**2024\_CBS\_11908 OMV\_2023135360 R - dossier in beroep - aanvraag omgevingsvergunning voor het bouwen van 2 meergezinswoningen bestaande uit 14 wooneenheden met ondergrondse parking na het slopen van een clubhuis - Schoonzichtstraat en Soenenspark, 9051 Gent - Voorwaardelijk gunstig advies**

**Het college van burgemeester en schepenen geeft voorwaardelijk gunstig advies**

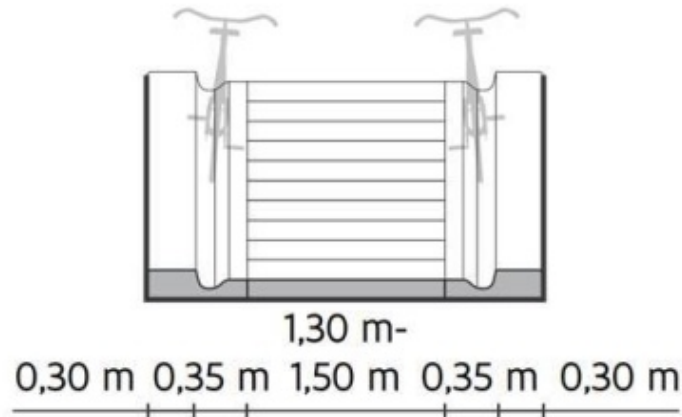
- Bij de uitvoering van de helling naar de ondergrondse fietsenberging dient onderstaande figuur gerespecteerd te worden.
